## TECHNICAL SUPPORT BULLETIN

### TLS4 / TLS4B / TLS450Plus

#### Thema: Wegfall iButton TLS-450PLUS & TLS4

Nr. 23\_003

#### Teile Identifikation

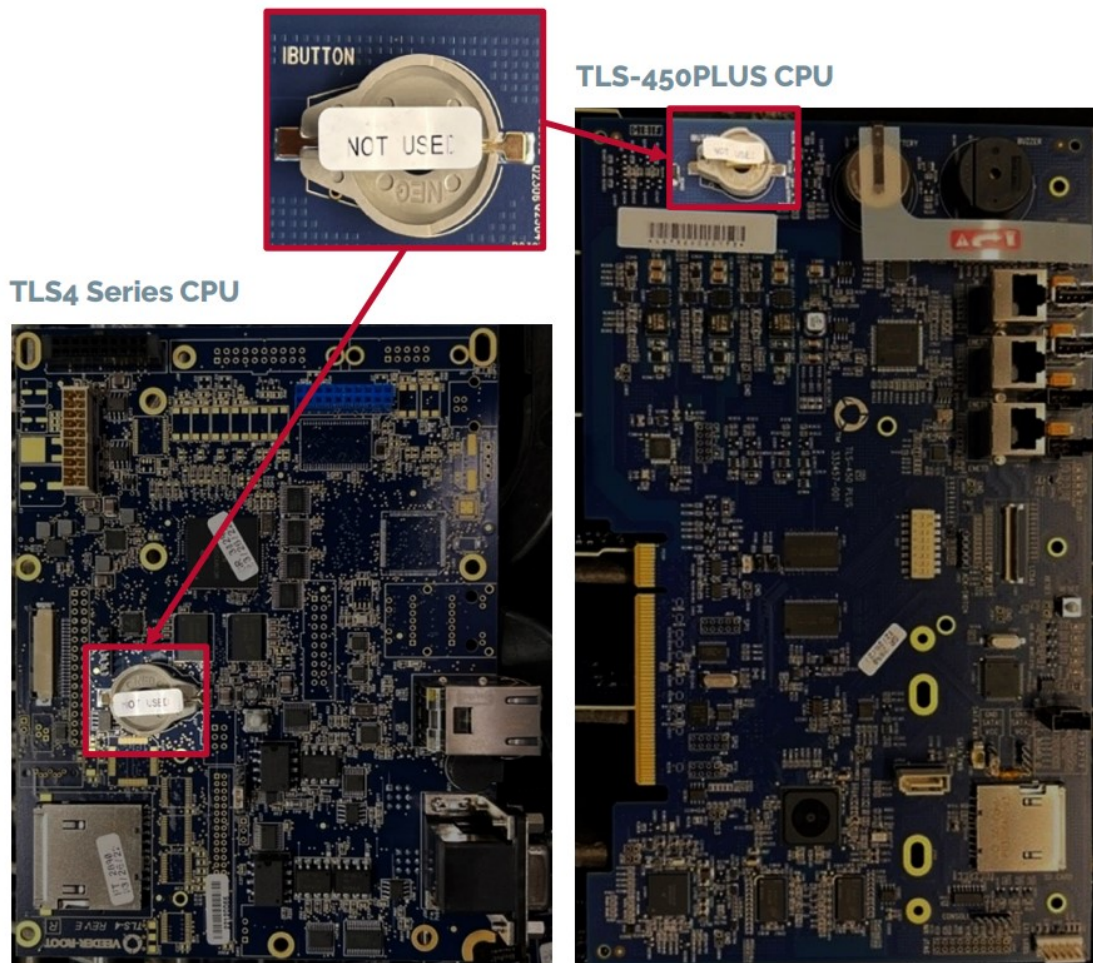
Ab **März 2022** werden iButtons nicht mehr in Konsolen mit Softwareversion 10.C oder höher verwendet. Die Softwarefunktionen werden direkt auf den CPU-Boards gespeichert. Die CPU-Platinen verfügen weiterhin über einen Sockel für den iButton, sind jedoch mit einem „NOT USED“-Aufkleber versehen (siehe Abbildung unten).

- Software Version 10.C oder neuer benötigt keinen iButton mehr.
- Software Version 10.B oder älter benötigt weiterhin den iButton und dieser muss auf die neue CPU/ übernommen werden.

- TLS-450PLUS Konsolen mit defektem iButton benötigen eine neue CPU mit allen Funktionalitäten und Software Version 10C oder neuer.
  - TLS4 Konsolen mit defektem iButton benötigen keine neue CPU, aber sie müssen auf Softwareversion 10C oder neuer aktualisiert werden.
-
